Nr. 12 din 20.03.2026

Referitor la: solicitarea de clarificări tehnice privind obiectivul:

„Lucrări de refacere și punere în siguranță a DJ 205J – punctul Podul Florean și sectorul Fitionești – Schitul Mușunoaiele”

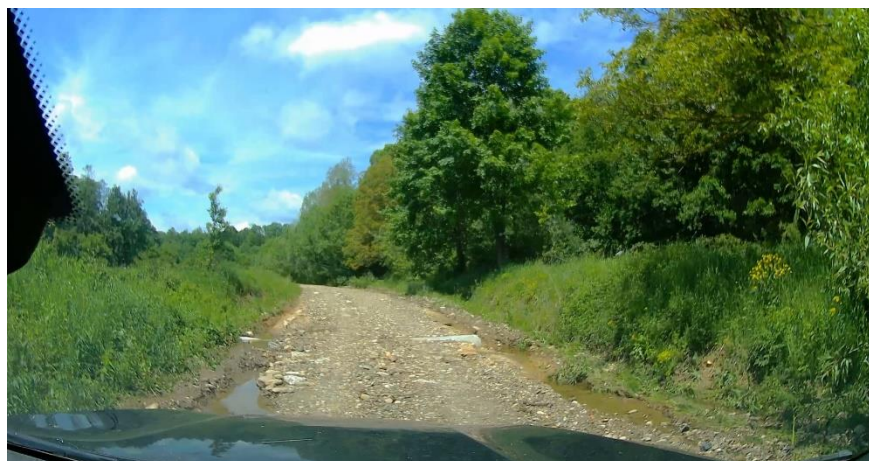
În ceea ce privește șanțurile și podețele:

- acestea au fost dimensionate pentru a asigura evacuarea apelor în condiții reale de exploatare;
- lipsa menționării explicite în procesul-verbal nu exclude existența unor deficiențe sau necesitatea intervenției;
- fotografiile din expertiză surprind starea la momentul vizitei, dar nu pot reflecta integral situația funcțională anterioară sau evoluția fenomenelor.

Asa cum reiese si din fotografiile atasate realizate in momentul vizitei in teren in urma polilor torentiale cat si la cateva zile dupa se observa existenta tuburilor degradate, subdimensionate si colamate la drumurile laterale sau transversal pe drum astfel incat sa asigure continuitatea santurilor neprotejate existente, partial sau total colmate.
